David, 19 de julio de 2024
NOTA-DRCH-AC-2087-07-2024

Por medio de la presente, de acuerdo a lo establecido en el artículo 62 de Decreto Ejecutivo 1 del 1 de marzo de 2023, le solicitamos **información aclaratoria** al Estudio de Impacto Ambiental (EsIA) Categoría I, titulado “**CONDESA REAL**”, a desarrollarse en el corregimiento de San Pablo Viejo, distrito David, provincia Chiriquí, que consiste en lo siguiente:

Imagen de medición de longitud , Fuente Goolge Earth.

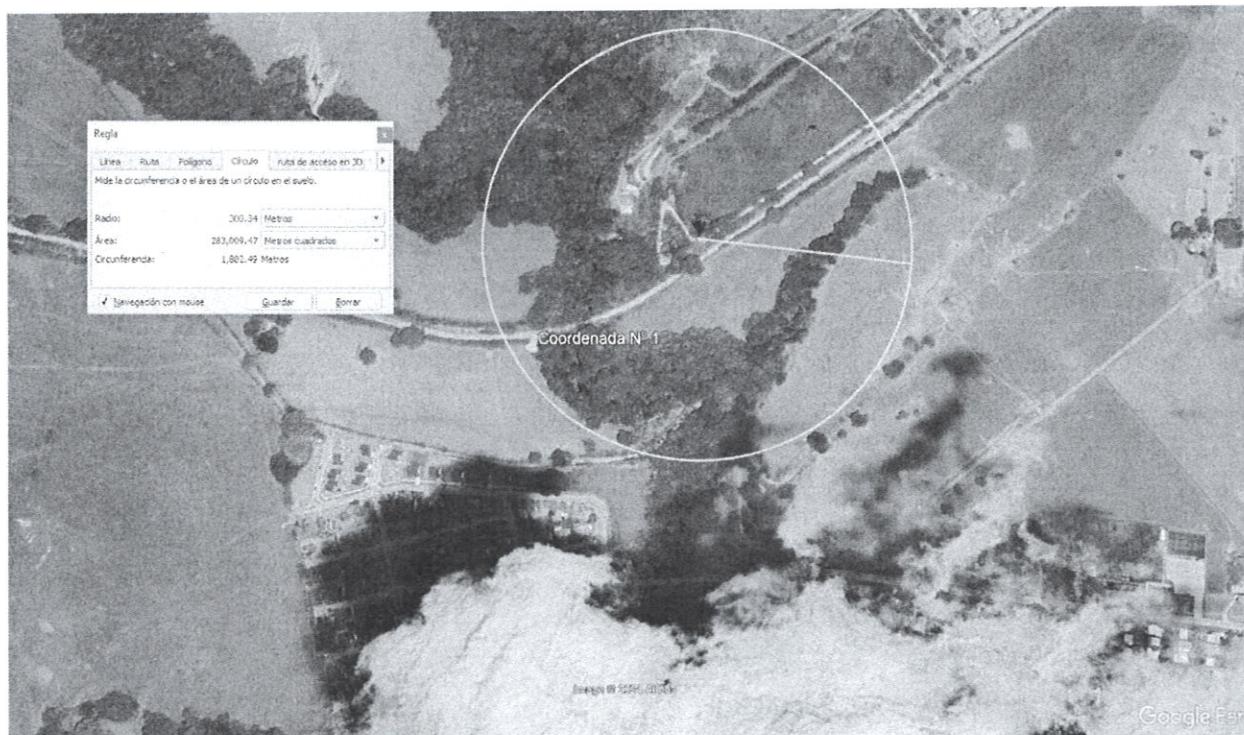
- a) **Describir**, El motivo por el cual se optó por utilizar el criterio de una hora en lugar del período estándar de 24 horas.
2. Según el Decreto Ejecutivo No. 71 de 1964, que regula las industrias molestas y establece medidas y distancias mínimas para la instalación de actividades que, por su naturaleza, puedan representar peligros para la salud o causar molestias públicas, se especifica que la distancia mínima requerida es de 300 metros. Teniendo en cuenta que el proyecto se encuentra a 290 metros de la tina de oxidación de la ciudad de David, es evidente que no cumple con esta distancia mínima establecida. Al realizar la medición utilizando las coordenadas proporcionadas por el promotor, se confirma que la distancia entre el proyecto y la tina de oxidación es inferior a la establecida por el decreto mencionado, lo cual plantea interrogantes sobre la adecuación del sitio elegido para la instalación de la actividad regulada. Por lo anterior deberá:

- a) Aclarar la medida tomada para la distancia, los impactos y las medidas específicas
